改善箇所説明図

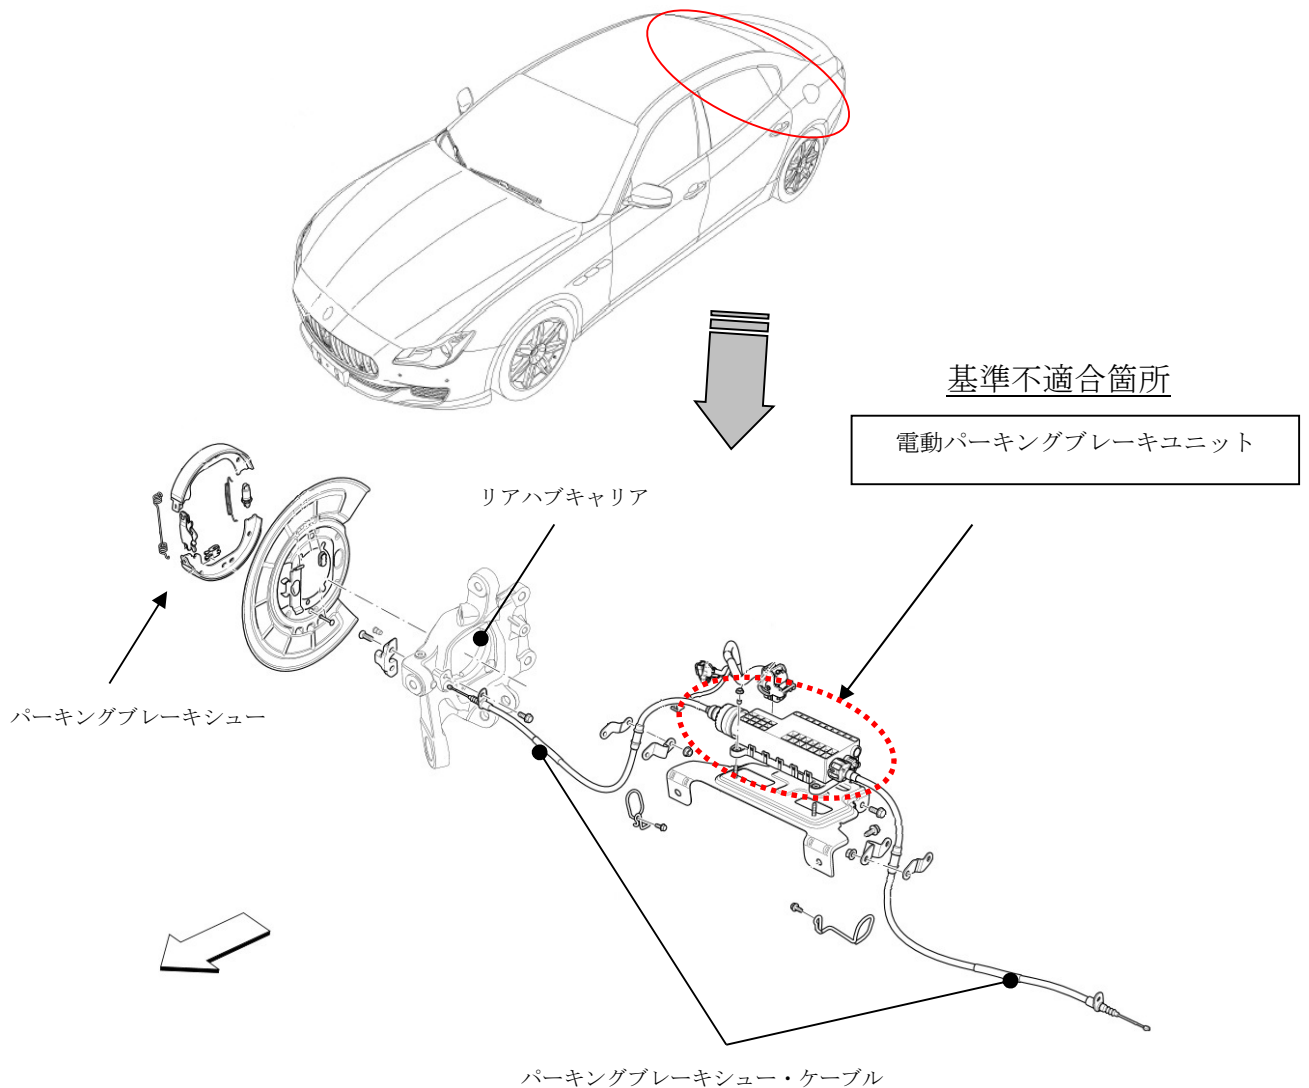
基準不適合箇所

電動駐車ブレーキの制御プログラムが不適切なため、駐車ブレーキの作動若しくは解除時に、電動パーキングユニットにおける駐車ブレーキのケーブル巻き取り値に誤差が生じることがある。そのため、そのままの状態で使用を続けると、制御プログラムがエラー状態となり、駐車ブレーキが作動または解除できなくなるほか、解除時に駐車ブレーキが半締結状態となり、そのまま走行を続けると、駐車ブレーキが引きずりをおこし、ブレーキシューが加熱され、最悪の場合、ブレーキシューが剥がれるおそれがある。

改善の内容

全車両、電動駐車ブレーキの制御プログラムを対策したプログラムに書き換える。また、ブレーキシューの状態を点検し、ブレーキシューが破損しているものは良品に交換する。
